**feam**FUNDAÇÃO ESTADUAL  
DO MEIO AMBIENTEGOVERNO DO ESTADO DE MINAS GERAIS  
SECRETARIA DE ESTADO DE MEIO AMBIENTE  
E DESENVOLVIMENTO SUSTENTÁVEL  
CONSELHO ESTADUAL DE POLÍTICA AMBIENTALRELATÓRIO  
DE VISTORIA

Nº 007846 /2004

EMPREENDIMENTO: Posto Novo Rio Ltda

RELATÓRIO SUCINTO

Figura 02: área de lavagem de veículos com lançamento de efluentes para rede de água pluvial sem tratamento prévio.

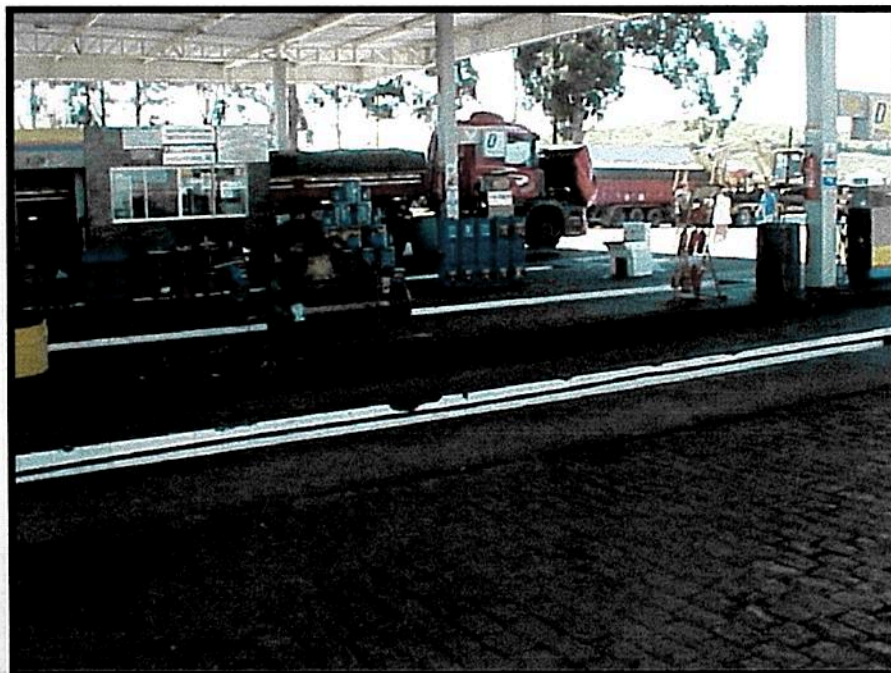
- 2- instalar caixa separadora de água e óleo na área de lavagem de veículos;

- 3- paralisar lavagem de veículos até instalação da SAD;

Figura 02: área de lavagem de veículos com lançamento de efluentes para rede de água pluvial sem tratamento prévio.
